中深度処分対象廃棄物の放射能濃度決定方法に係る  
日本原子力学会標準の技術評価に関する検討チーム  
第3回会合における日本原子力学会への説明依頼事項に対する回答

2022年10月27日  
(一社)日本原子力学会  
標準委員会

図 B.4—放射化計算結果への主な計算条件の影響評価結果（放射化断面積の影響）

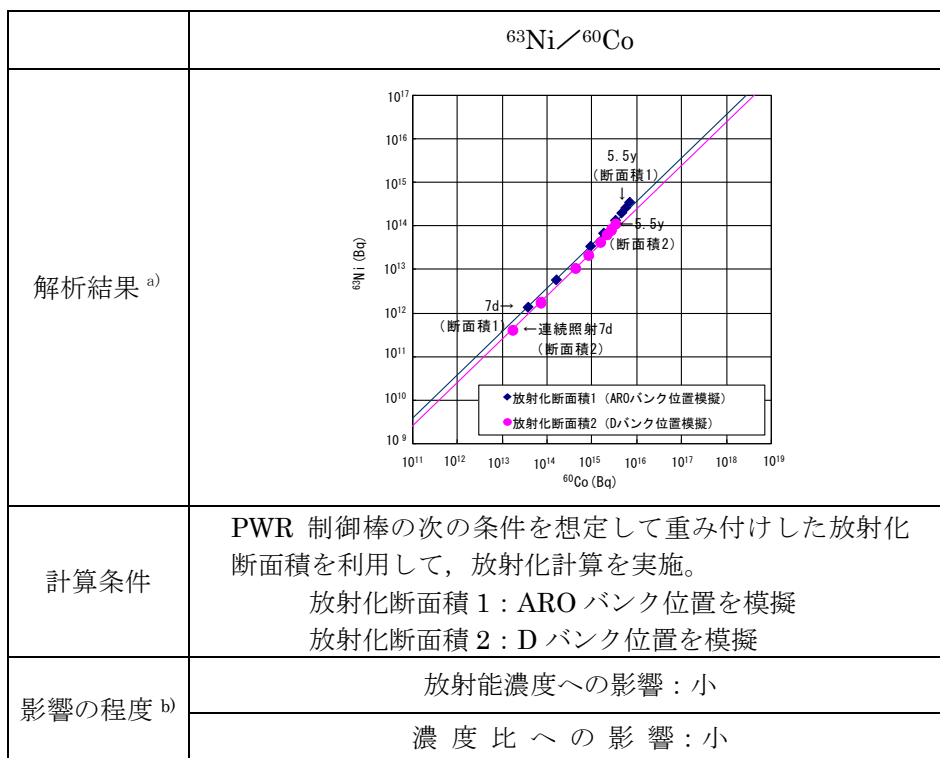
2. 「D. 1. 3 濃度比法」の濃度比が一定となる条件について、中性子フルエンス率が同一であっても、中性子スペクトルが異なると放射化断面積が変化すると想定されます。中性子スペクトルが同一とみなせる範囲をどのように設定するのか説明してください。

更問 2. 「同等とみなせる範囲については、中性子スペクトルの変化が大きくなる代表的な例として、附属書 B の図 B. 4「放射化計算結果への主な計算条件の影響評価結果（放射化断面積の影響）」の脚注 b)に示す、影響の程度が“小：2～3 倍程度以内の差異を生む”を参考とします。」とありますが、最終的な放射能濃度に対する影響がどの程度であるかを評価例等により示して下さい。

本標準では、附属書 B の図 B.4「放射化計算結果への主な計算条件の影響評価結果（放射化断面積の影響）」の脚注 b)に示すように、放射能濃度の評価結果への影響が 2～3 倍程度以内の場合は、放射能濃度への影響が小さく、濃度比を一定とする場合の中性子スペクトルを同等とみなせるとしています。

中性子スペクトルの変化が大きくなる代表的な例としては、附属書 B の図 B.4「放射化計算結果への主な計算条件の影響評価結果（放射化断面積の影響）」において、評価上、保守

側に ARO バンクの放射化断面積を設定して評価した例が挙げられます。上記の事例における中性子フルエンス率を同一とした場合の中性子スペクトルの変化による放射化断面積の放射能濃度への影響を下表に示します。D バンクに対する ARO バンクの放射能濃度は、Co-60 で 2.1~2.2 倍、Ni-63 で 3.2 倍を示しています。

**図 G.8—PWR 制御棒における熱中性子フルエンス率のディプレッション効果（概念図）**

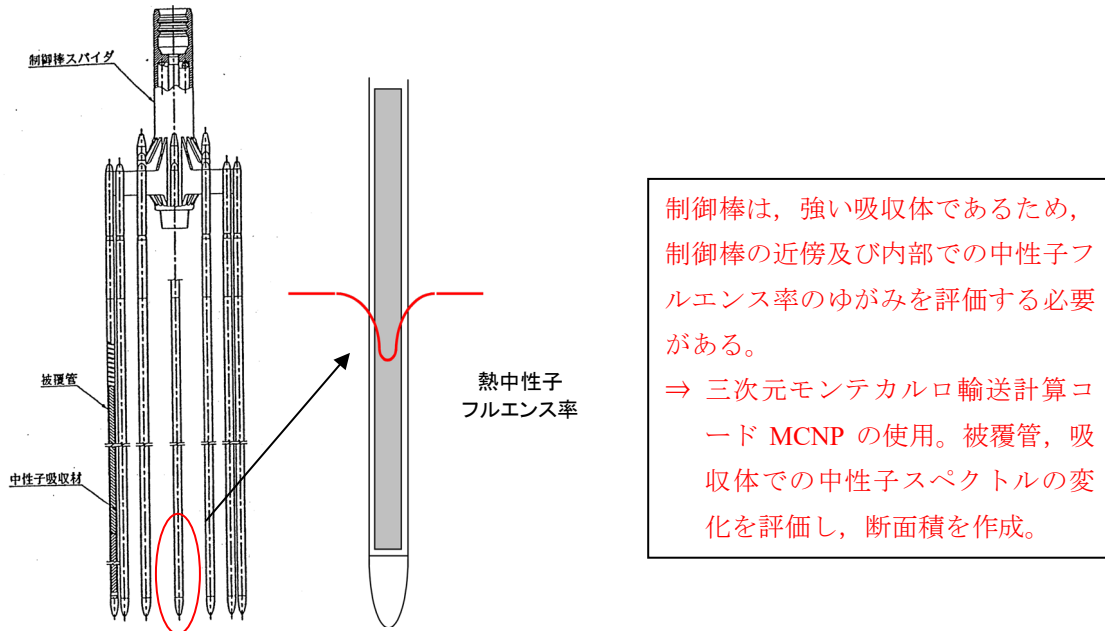
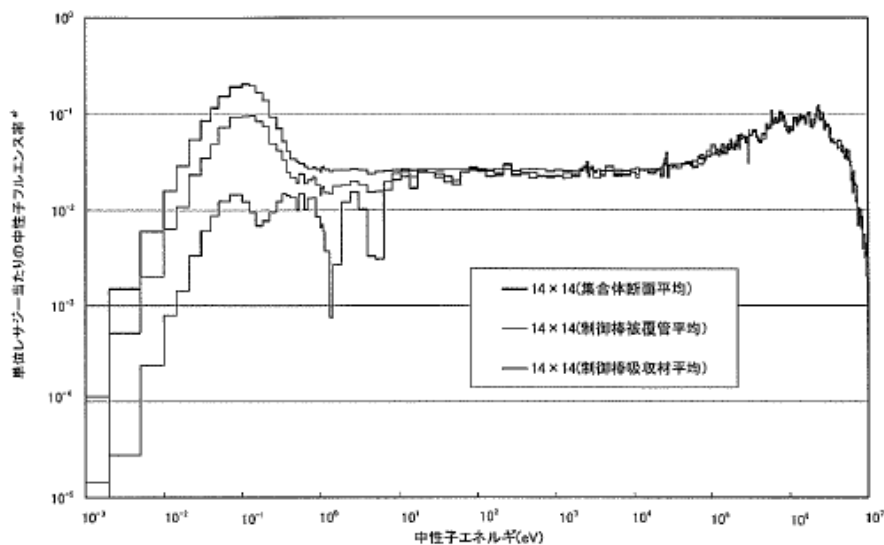
**表 D.2 の注 b) の特段の考慮が必要な場合とは具体的にどのような場合か。**

中性子フルエンス率、中性子スペクトルが変化する特段の考慮が必要な場合とは、次のような場合を意味します。

- 強い中性子吸収体 (例 制御棒) によって中性子分布の歪みが生じる位置 (BWR のコントロールセル)

制御棒は、強い中性子吸収体であるため、中性子分布の歪みが生じる範囲として、制御棒の近傍（被覆管）及び内部（吸収体）での中性子スペクトルが変化します。それらの影響の度合いとして、中性子スペクトルの変化を評価して、放射化断面積を作成する必要があります。下図に制御棒の近傍（被覆管）及び内部（吸収体）での中性子スペクトルの変化を評価した例を示します。（附属書 G 図 G.12）

図 3.4-7 高浜 3 号炉使用済み燃料組成の計算値(C)と実験値(E)との比較(その 1)

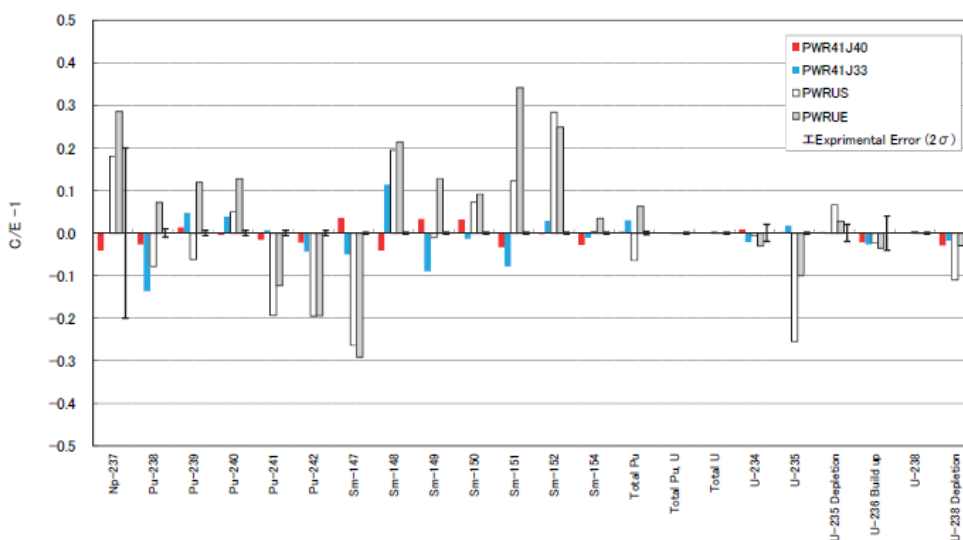
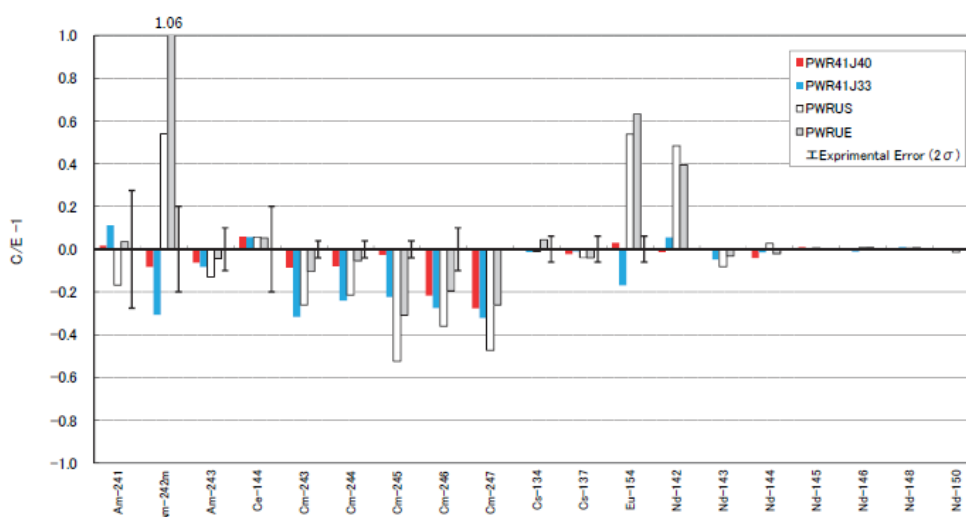
**更問 6** どのように計算コードの適切性を確認したのか分かるよう、計算コードの適切性を判断する際の、確認項目、確認方法、適切と判断する基準等について、具体的に記載して下さい。他の規格、第三者機関等による場合には、その内容について説明してください。また、「検証と妥当性確認 (V&V)」を説明する際には、定義や引用元を明確にした上で記載してください。

例えば、ORIGEN2 用の JENDL-4.0 の放射化断面積が発行された際の文献[1]において、PWR 使用済み燃料の照射後解析の結果（下図）から、実験値（E 値）と ORIGEN2 による計算値（C 値）との比較結果（C/E-1）を図に示しています。JENDL-4.0 による計算結果（PWR41J40 の結果：下図の赤い■）は、Cm-246, Cm-247 では 20～30%程度のずれがありますが、その他の核種については 10%以内で実験値を再現していることが傾向分析されており、計算値と実験値はよく一致していることが評価されています。

- ORLIBJ40 による計算結果は、Cm-246 と Cm-247 を除けば、ほぼ 10%以内で実験値を再現しており、ORLIBJ33 で見られた一部核種に対する過小評価も改善されている。

図 7(1)-1 自然界の物質と材料との分布の標準偏差の比較

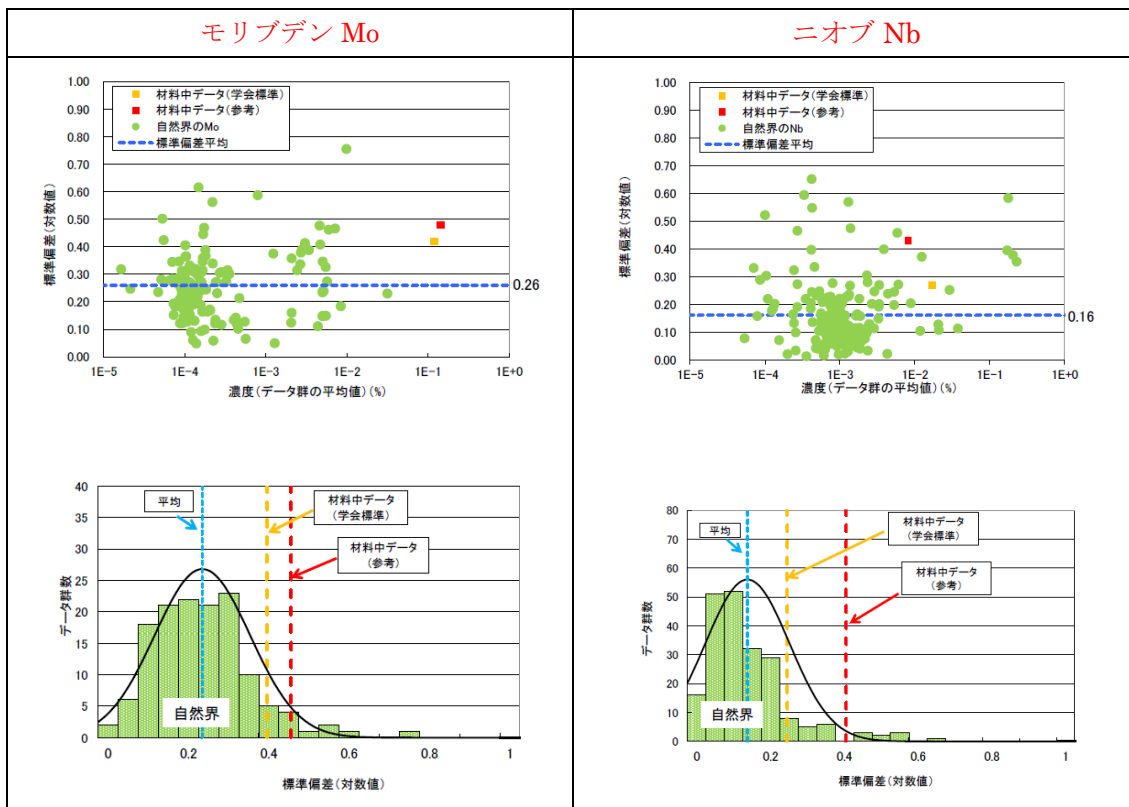
**更問7.(1) 質問に対して、検出困難元素の特性として「化学的性質」と「放射化金属等の原鉱物及び製錬工程における熱及び化学的影響」を踏まえる旨回答いただいておりますが、具体的例示は「放射化金属等の原鉱物及び製錬工程における化学的影響」のみに留まっています。このうち、「化学的性質」「放射化金属等の原鉱物及び製錬工程における熱的影響」として踏まえるべき内容を具体的に示してください。**

さらに、「放射化金属等の原鉱物及び精錬工程における熱影響」の考慮すべき内容は、放射化金属等の母材となるまでの製造工程で受ける表 7(1)-1 のような温度履歴の影響（図 H.18 及び図 H.19 などから作成）があります。

また、標準には示しておりませんが、「炉内構造物として使用されている材料」の分析できた元素濃度分布が示す標準偏差と「鉱物、岩石などからの試料」の元素濃度データが示す標準偏差について、炉内構造物として使用されている材料（SUS）で分析可能であった Mo 及び Nb に関して、下図 7(1)-1 (Mo の例) のように比較しており、標準偏差では、「鉱物、岩石などからの試料」の方が小さく、検出下限値以下の元素濃度分布に適用する設定する標準偏差としては、分布をより狭く評価することとなるため、過小評価になる分布とはならないと考えられます。

図 H.4—Cl の全データ群の元素濃度分布及び標準偏差の濃度依存性（産地・種類別の全体図）  
 (分類区分ごとの標準偏差の分布図は、事業者から提示された平均値と標準偏差のデータを使用して作図)  
 出典 北海道電力株式会社ほか，“平成 25 年度 検出困難元素の濃度分布評価について”，平成 26 年 7 月

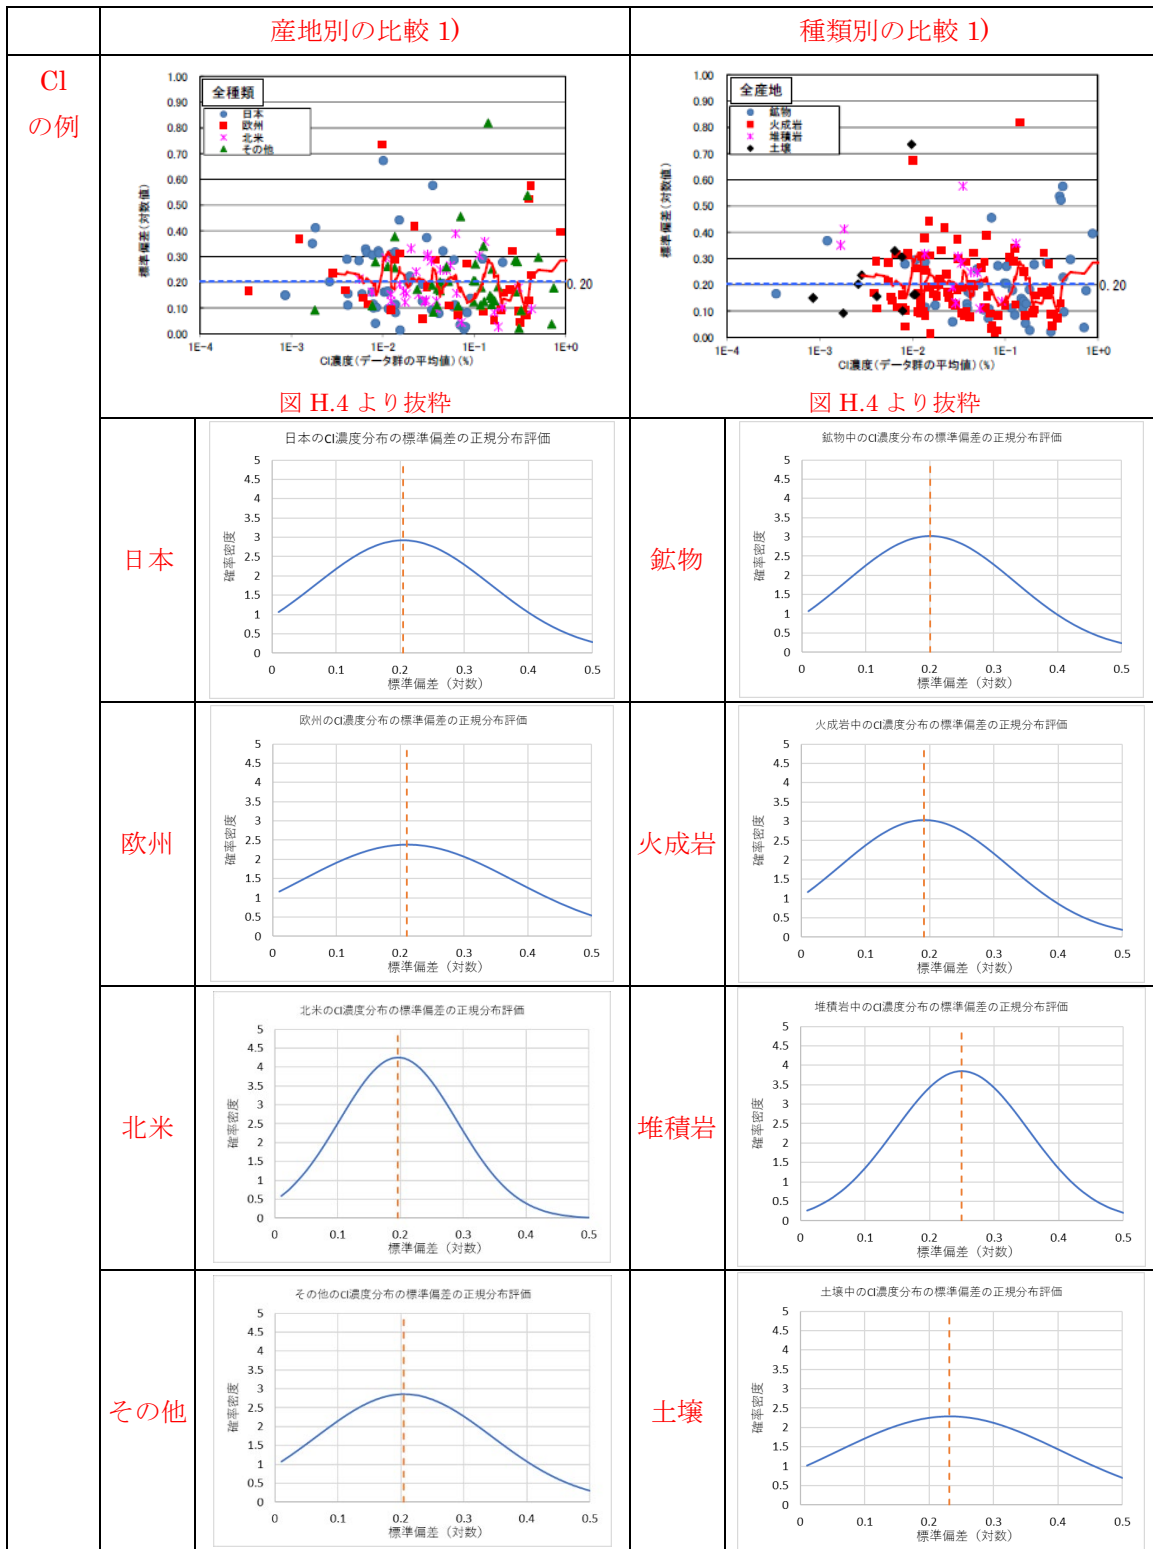
**更問 8. 質問に対して、「標準偏差の同等性確認：標準偏差の平均、元素濃度に対する移動平均の濃度依存性のないこと、及び産地、種類ごとの標準偏差を比較して同等性を確認する」と回答いただいておりますが、同等性は…同等性を確認するという文章になっており、質問の回答になっていません。標準偏差が同程度であることを判断するための具体的な判断基準を示してください。**

この「標準偏差が同程度であること」を判断するための具体的な判断基準は、次に示します図 H.4 の標準偏差の産地、種類ごとの比較及び表 8-1 の標準偏差の平均値の比較によって、総合的に判断します。

図 H.21—Cl の各データ群の相関係数の平均と相関係数の 99%信頼下限値の平均との関係

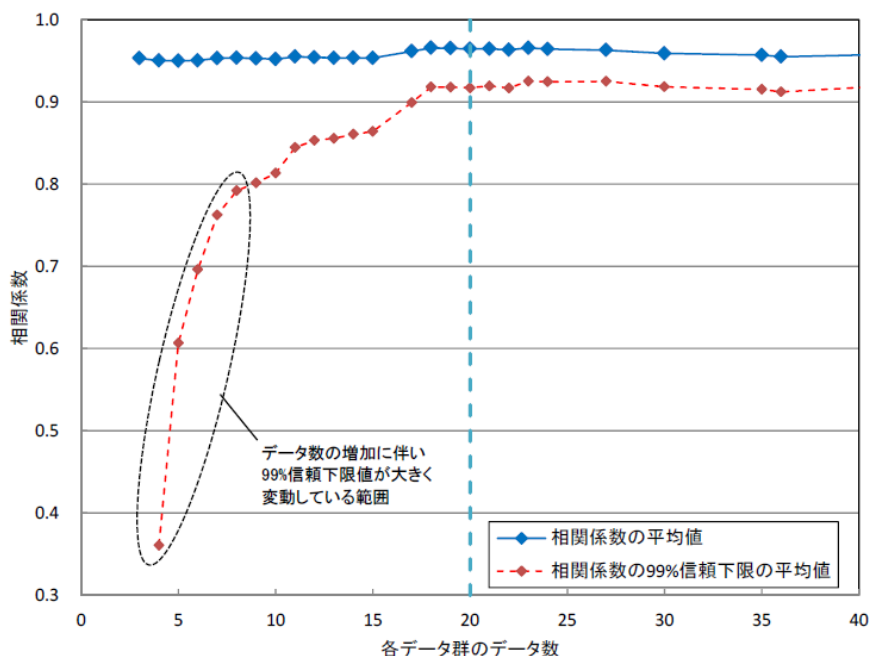
また、必要なデータ数に対する質問に対して、「必要なデータ数は標準には示していませんが、標準偏差の同等性及び対数正規性の確認が行えるだけの数量が必要となります。」と回答いただいておりますが、これも質問の回答になっていません。必要なデータ数の妥当性を確認する方法と判断基準を提示してください。

次に、「必要データ数」に関してですが、標準には示していませんが、図 H.4 及び表 8-1 の評価には、統計値 (標準偏差) が算出できるデータ数として 3 点以上のデータ群によって評価を行っています。

また、最終的には、上記確認を行った上で、検出困難元素の濃度分布の設定に必要なとなります標準偏差を決定するための基礎データとする各データ群の必要なデータ数としては、下図 (図 H.21) に示しますデータ数の増加による統計値の安定性を評価した結果から、標準には規定していませんが、データ数が 20 点以上のデータ群だけを、検出困難元素の濃度分布の評価用の標準偏差の設定に適用しています。

表 12-1 Ni 及び Cu の対数正規性と元素分析データに基づく分布の決定

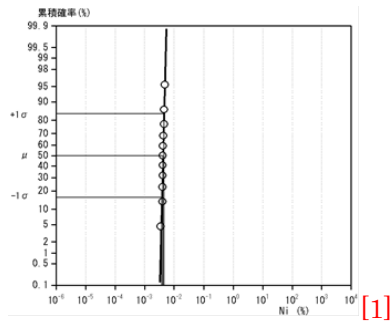
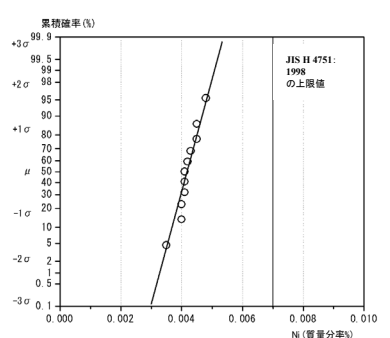
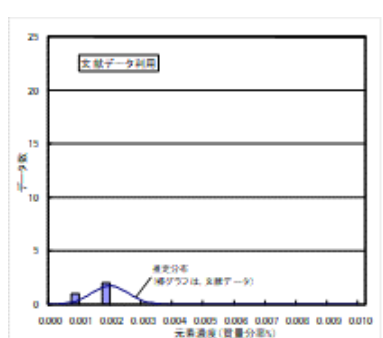
**更問 12.** 回答には、「ジルカロイの Ni、Cu に関しては分析結果の分布の実態を踏まえて、表 I.6 に示しますように、分布形状を「正規分布」としたものです。」とありますが、表 I.6 に示されたジルカロイ-4 中の不純物成分元素としての Cu について、正規分布を採用した理由は、対数正規分布では不整合が生じたためという消極的なものに読み取れます。Cu の分布が実際に正規分布している根拠がない限り、正規分布の採用が妥当かどうか判断できませんので、正規確率紙へのプロット結果など、具体的な根拠を示してください。

対数正規分布を採用しない理由が記載されていない。対数正規分布では不都合があることをグラフ等で示すようにすること。

基本的考え方とは異なる分布形状を適用した Ni 及び Cu に関して、基本的考え方に沿って評価した結果と、分析データの実態を踏まえて決定した分布形状の評価結果に関して、表 12-1 に示します。

図 13(2)-1(1)–ZrTN804D (BWR チャンネルボックスの本体) の評価対象核種及び Key 核種 ( $^{60}\text{Co}$ ) の散布図 (放射化計算結果) から抜粋

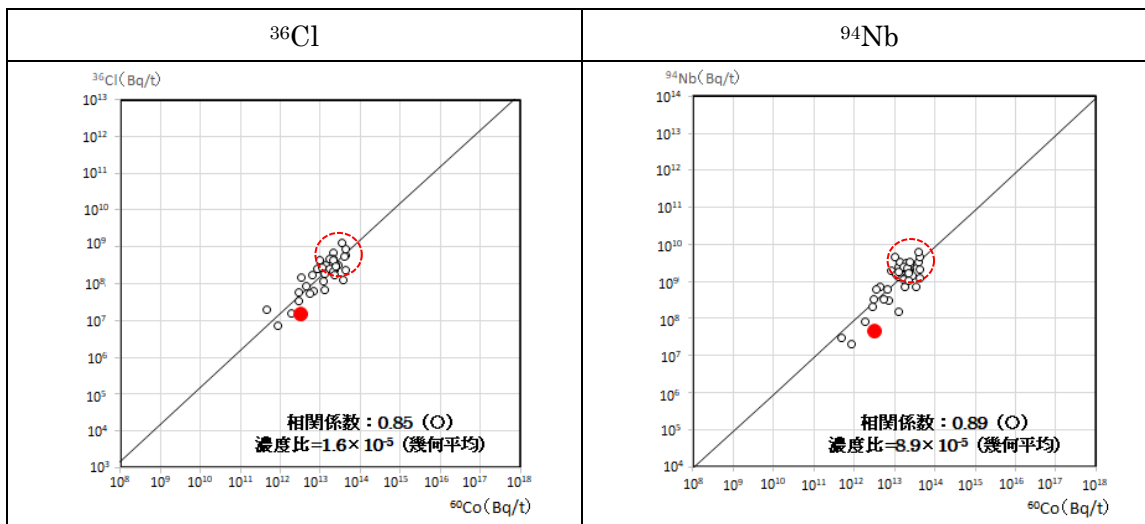
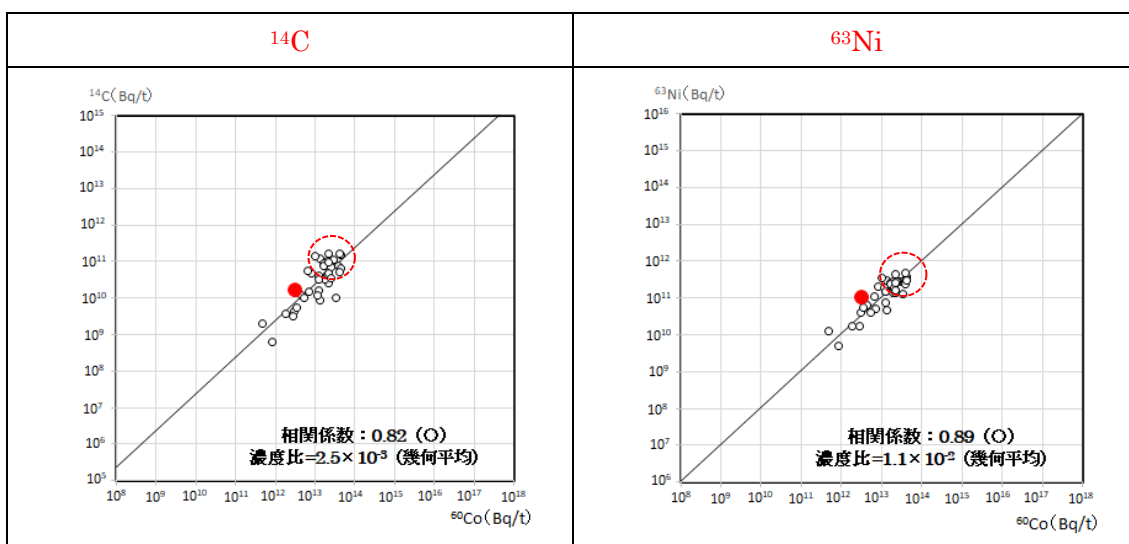
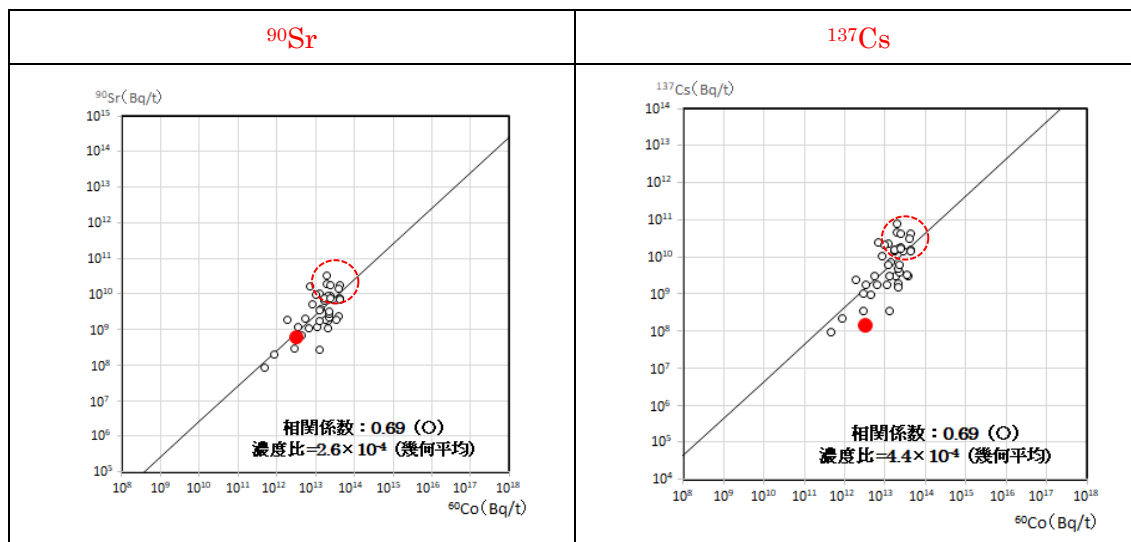
また、回答で示された  $CI$  及び  $Nb$  は決定係数（相関係数の2乗）が0.5以上ですが、図 I.8 の  $Sr$ 、 $I$ 、 $Cs$  及び  $Np$  は決定係数が0.5未満です。データの充足性を確認する観点から、図 I.8 の残りの元素（ $C$ 、 $Ni$ 、 $Sr$ 、 $Tc$ 、 $I$ 、 $Cs$ 、 $Np$ ）についても分析値との比較図を示してください。

②図 I.8 では分析データが1点しか示されていませんが、サンプリングの不確かさや分析の不確かさを踏まえても計算によって求めた核種比が実測によって求めた核種比と同等あるいは保守的であることを説明してください。

しかしながら、分析を行ったサンプル採取位置と区間推定法でランダムサンプリングした評価位置は、一致するものではありませんが、濃度比法による計算結果に分析値をプロットしたものを参考までに、次図（図 13(2)-1(1)～(3)に分析データをプロットしたもの）に示します。

なお、図中の「●」は、チャンネルボックスの中央部から採取した試料を放射化学分析した結果ですので、これと比較する計算結果は、比較的高い放射能濃度領域（赤破線の○で囲った部分）の計算値プロットである「○」との比較になります。

ただし、Tc-99、I-129、Np-237 は分析結果が検出下限値となっています。

図 13(3)-1 射能濃度分布評価法の例

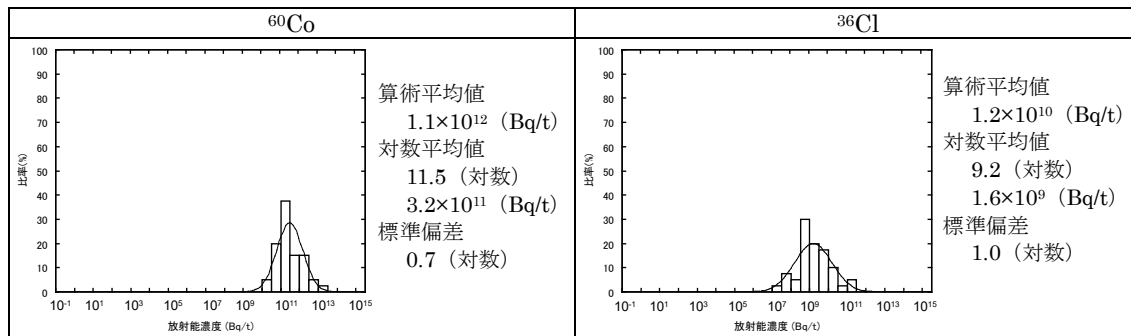
**更問 13. (3) 回答で示されている文献は、難測定核種と測定核種という2つのパラメータが二変量対数分布に従っている という前提条件で、難測定核種の放射能を評価しているものです。**

標準の例では、濃度比法における個々の核種の放射能濃度分布は示しておりませんが、同じ区間推定法の放射能濃度分布評価法の例（附属書 K の図 K.6：図 13(3)-1 参照）において放射能濃度の分布を示してあり、対数正規分布であることが観察されています。

図 13(4)-3 放射化計算数の充足度の統計値による評価

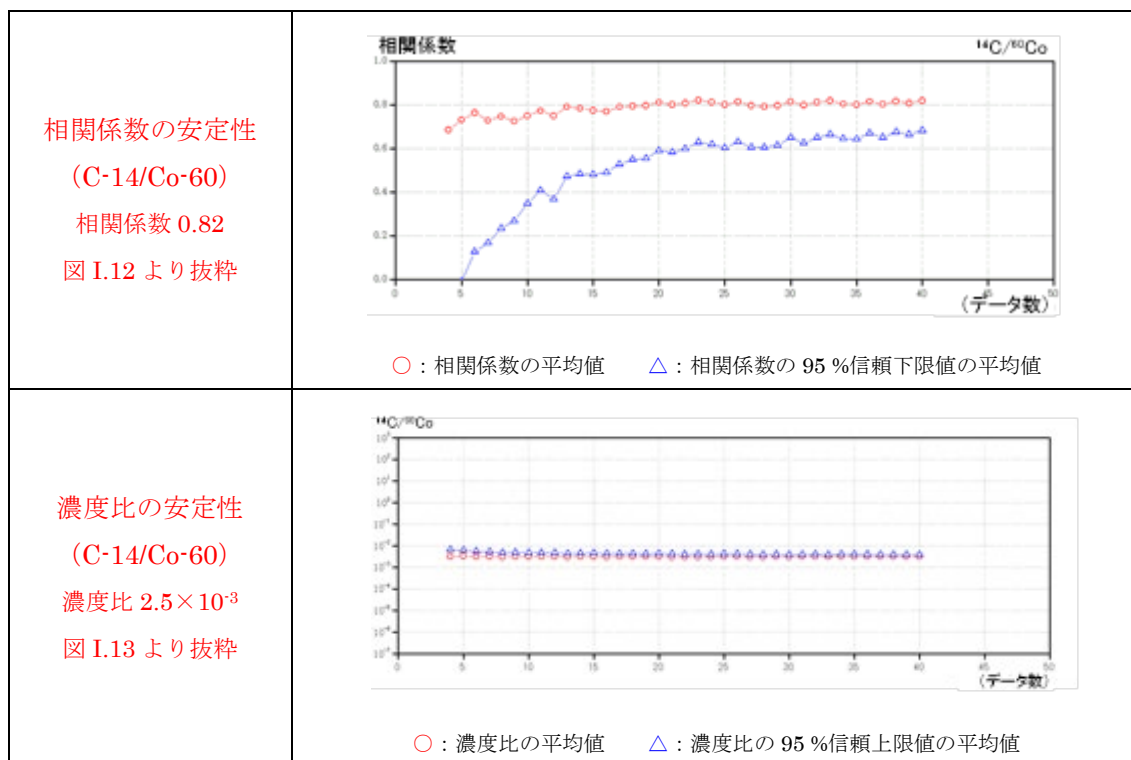
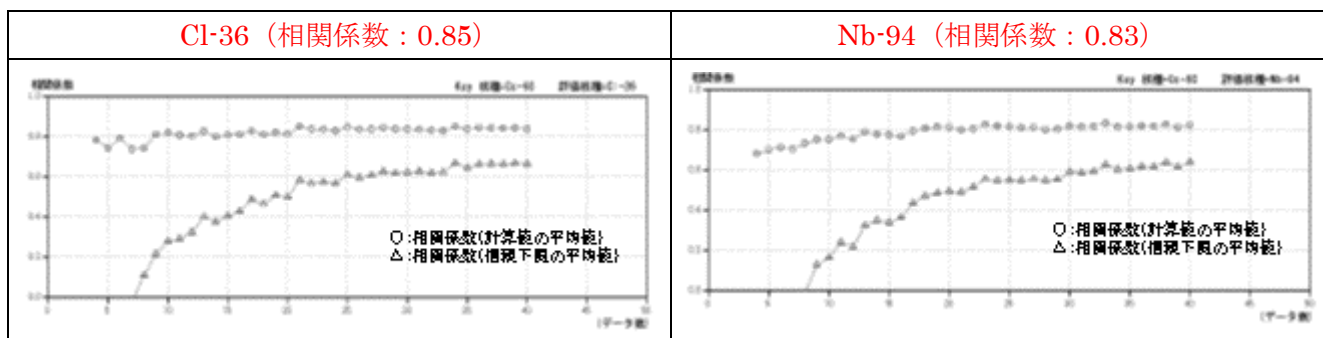
- (2) 40点のデータで濃度比を決定するデータ数としては充足しているとの評価であるが、当該計算で求めた核種比が実際のもと同等あるいは保守的になっていることを分析データに基づいて説明してください。
- (3) 「a)濃度比の算出」で「評価対象廃棄物全体の放射能濃度は、様々な放射化条件下にあり、数桁にわたる広範囲の放射能濃度で分布するものもあり、一般に、難測定核種及びKey核種の放射能濃度は、対数正規分布で評価される。また、難測定核種及びKey核種の濃度比も基本的に相関関係をもつ二変量対数正規分布に従うため、」との記載されている。「評価対象廃棄物全体」とは、どのような範囲に限定されているかを説明してください。また、「一般に、難測定核種及びKey核種の放射能濃度は、対数正規分布で評価される。」は、根拠となるデータに基づいて説明してください(付図では、核種比で示されているだけです)。さらに、「難測定核種及びKey核種の濃度比も基本的に相関関係をもつ二変量対数正規分布に従う」とは、難測定核種とKey核種の濃度が二変量対数正規分布に従う、という意味でしょうか?そうである場合、根拠となるデータ(二変量対数正規分布と判断する方法も含めて)に基づいて説明してください(付図では、核種比で示されているだけです。二変量対数正規分布に従うことと、濃度比が対数正規分布に従うことが同値であることを示してください)。

放射化計算数の充足度は、40 点といった規定値でなく、計算回数を増やしていった場合の計算結果が示す統計値の安定性 (図 13(4)-3 のように、統計値安定後の濃度比はほとんど変化しない) で評価します。

この計算例の図のように、計算数が 30 点を超えた段階で統計値は安定していることから、これ以上計算回数を増やしても、計算結果に変化は見られないことを示しており、計算例では 40 点の計算による評価で確認できることを示しています。
